## SOLICITATION AMENDMENT MODIFICATION DE L'INVITATION

<b>Title - Sujet</b> Construction du quai longitudinal M	
<b>Solicitation No. - N° de l'invitation</b> ED001-171688/A	<b>Amendment No. - N° modif.</b> 001
<b>Client Reference No. - N° de référence du client</b> R.077232.001	<b>Date</b> 2016-10-18
<b>GETS Reference No. - N° de référence de SEAG</b> PW-\$PWC-024-3978	
<b>File No. - N° de dossier</b> PWC-6-39119 (024)	<b>CCC No./N° CCC - FMS No./N° VME</b>
<b>Solicitation Closes - L'invitation prend fin</b> <b>at - à 02:00 PM</b> <b>on - le 2016-10-21</b>	<b>Time Zone</b> <b>Fuseau horaire</b> Atlantic Daylight Saving Time ADT
<b>F.O.B. - F.A.B.</b> <b>Plant-Usine:</b> <input type="checkbox"/> <b>Destination:</b> <input checked="" type="checkbox"/> <b>Other-Autre:</b> <input type="checkbox"/>	
<b>Address Enquiries to: - Adresser toutes questions à:</b> Bysterveldt, Crystal	<b>Buyer Id - Id de l'acheteur</b> pwc024
<b>Telephone No. - N° de téléphone</b> (902) 940-7122 ( )	<b>FAX No. - N° de FAX</b> (902) 566-7514

LES CHANGEMENTS SUIVANTS AUX DOCUMENTS D'APPEL D'OFFRES ENTRENT EN VIGUEUR IMMÉDIATEMENT. CET ADDENDA FERA PARTIE DES DOCUMENTS CONTRACTUELS.

Drawing 1 of 7, Existing Conditions, Removals and Site Plan

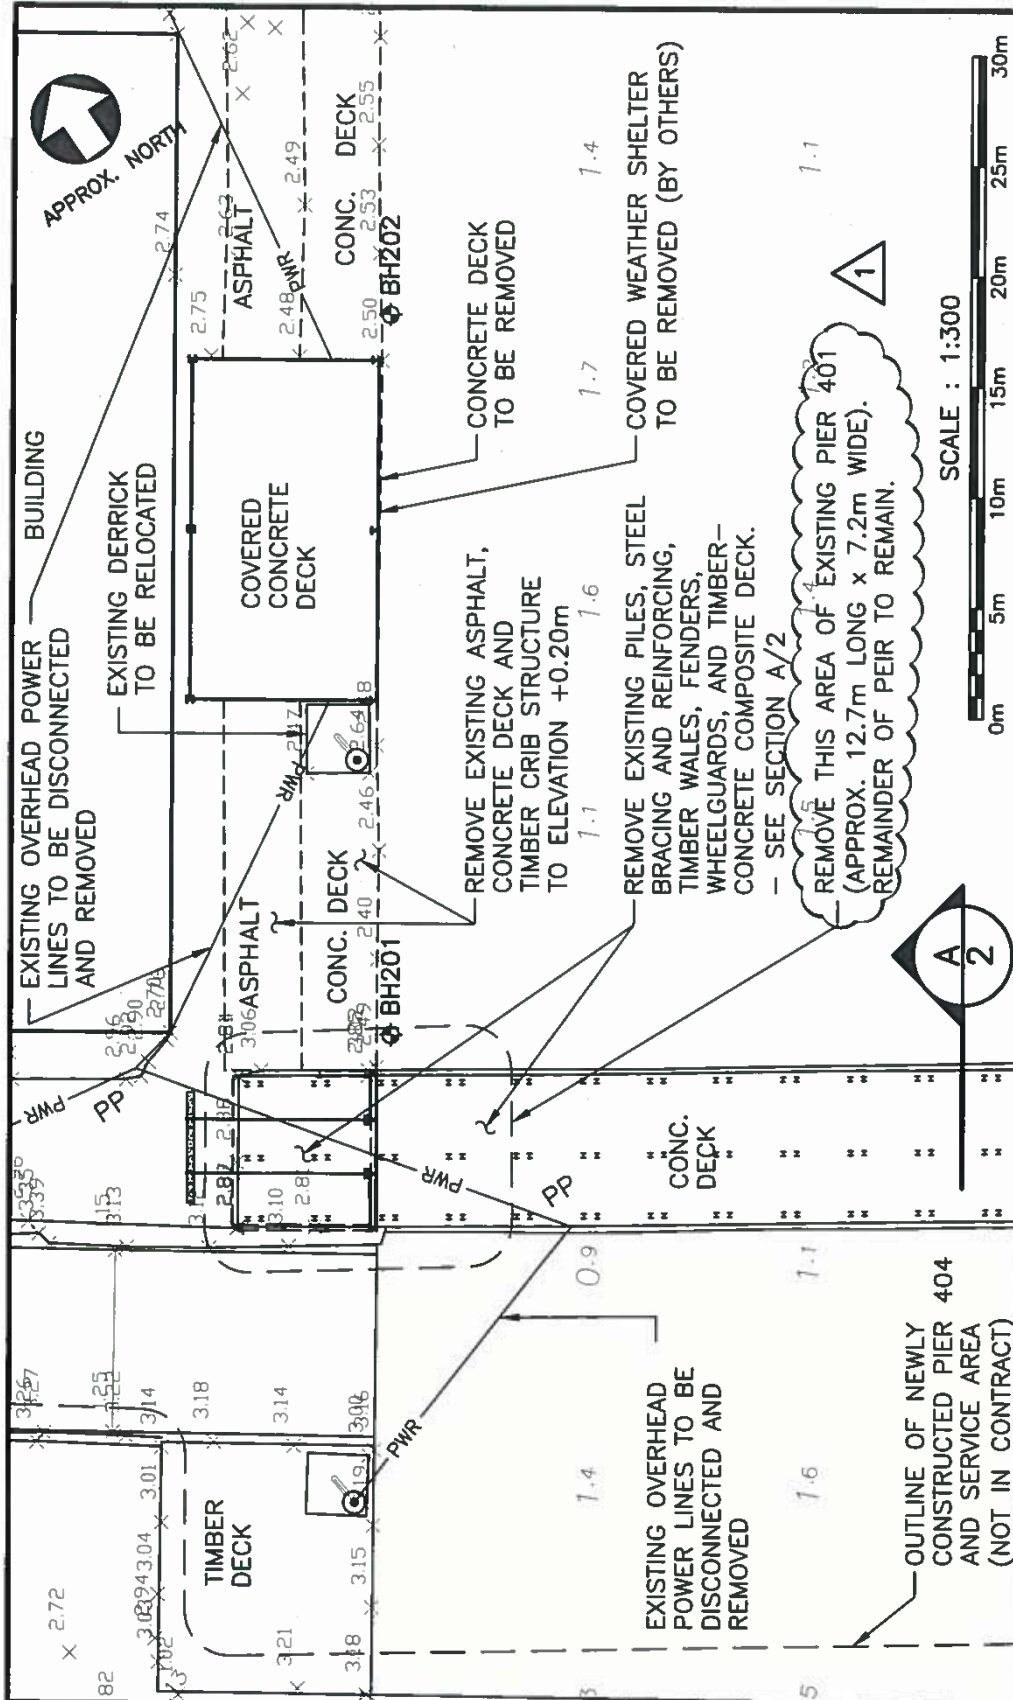
Change the limits of removal of Pier 401 in accordance with the attached Sketch SK1 below.
